Amélioration de la conception : Embout de barre stabilisatrice arrière pour Jeep Compass 2021 à 2017 à traction

Marque	Supreme	Produit	Embout de barre stabilisatrice	Date	Février 2023
Numéro de pièce	MS258151

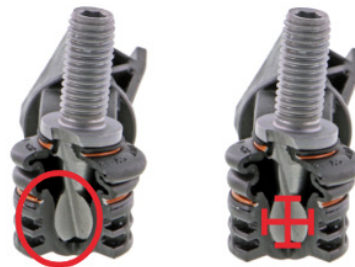
Les pièces d'origine (NP : 68273965AB/68273965AC/68498192AA) et les autres embouts de barre stabilisatrice avant similaires pour l'application ci-dessous présentent un corps en plastique léger et un palier en plastique non graissable, dans lequel le logement agit comme surface du palier.

Les embouts de barre stabilisatrice avant Mevotech Supreme MS258151 présentent une conception améliorée en acier massif. Ceci permet d'augmenter la rigidité et la force de l'assemblage et de réduire la flexion lorsque le véhicule est en mouvement. Cette pièce est dotée de paliers supérieurs et inférieurs frittés autolubrifiants et graissables afin de prolonger la durée de vie de la pièce, et un plus grand diamètre du pivot de rotule permet une meilleure distribution de la pression. De plus, une nouvelle quincaillerie de fixation est incluse pour une installation complète. **Voir la figure 1.**
